DIRECCIÓN DE PREVENCIÓN Y ATENCIÓN DE EMERGENCIAS

CONCEPTO TÉCNICO No. CT - 4597

Localidad	2. CHAPINERO
UPZ	90 Pardo Rubio
Barrio	Bosque Calderón
Dirección	Calle 53 # 4 – 48
CHIP	AAA0090HTAW
Información Catastral	MANZANA - 26 LOTE – 05
Fecha de Visita	22 de Diciembre de 2006
Área (Ha)	0.030
Solicitante	Curaduría Urbana No. 2
Población beneficiada	12 Familias – 5 personas
Tipo de Amenaza	Remoción en Masa

Figura No.1 – Localización del Predio ubicado en la Calle 53 # 4 – 48, de acuerdo con el Plano Normativo de Amenaza por Remoción en Masa del P.O.T.

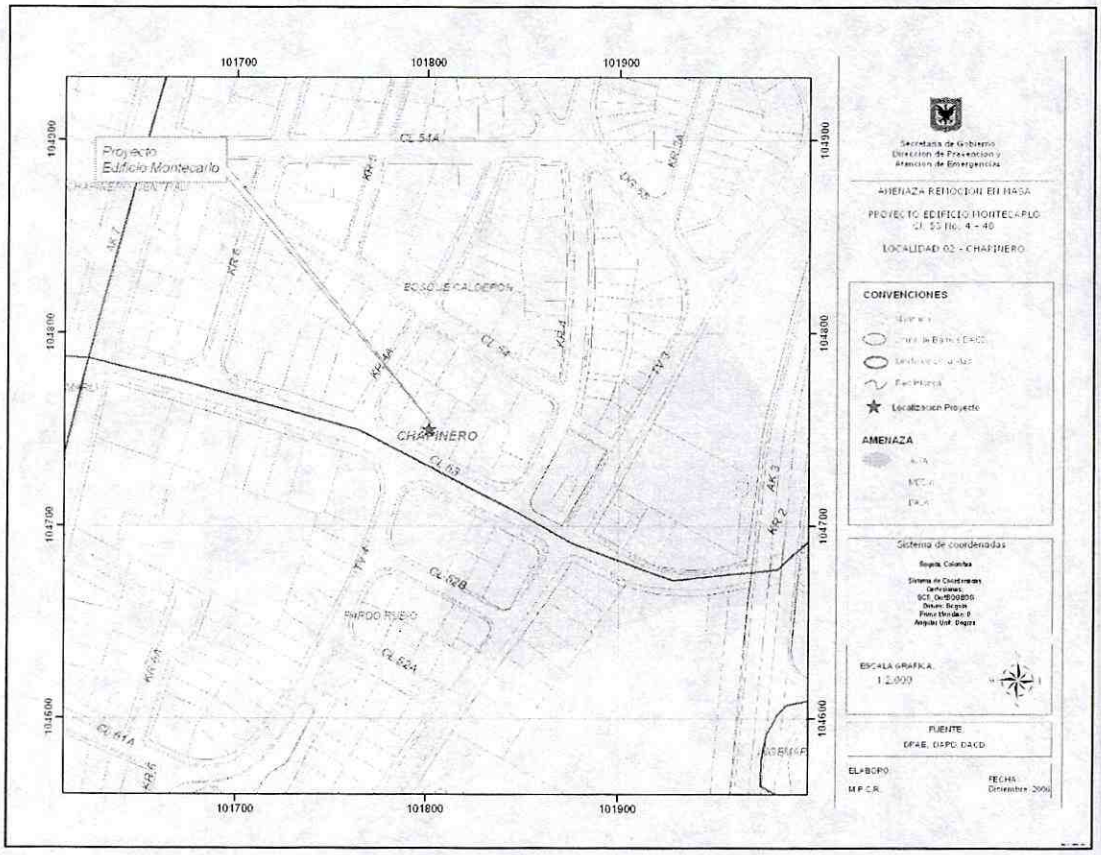
De acuerdo con el plano normativo No. 3 (Amenaza por remoción en masa) del Plan de Ordenamiento Territorial de Bogotá – POT (Decreto 190 de 2004, por el cual se compilan los decretos 619 de 2000 y 469 de 2003), el sector donde se localiza el predio de la Calle 53 # 4 – 48, se encuentra en una zona de AMENAZA ALTA por procesos de remoción en masa (Figura No.1).

Fotografía 2. Vista superior del predio de la Calle 53 # 4 – 48 , donde se evidencia la topografía horizontal del sitio

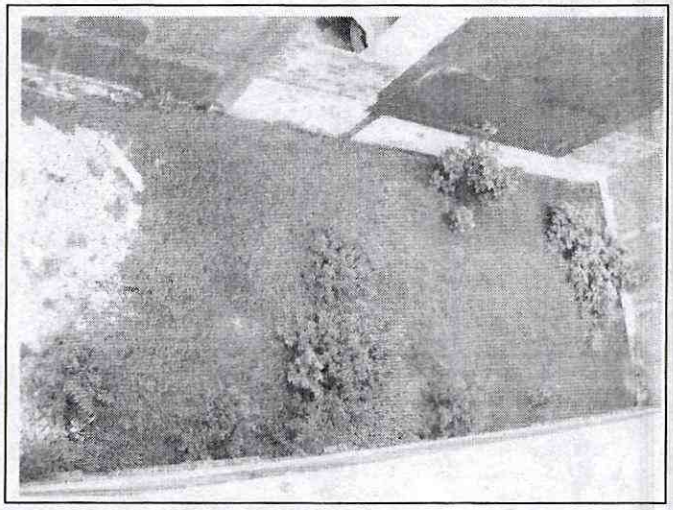
El sector donde se ubica el predio a construir, se localiza sobre una ladera de pendiente muy baja, con inclinación decreciente, menor de 5 grados hacia el occidente (Fotografía 2)
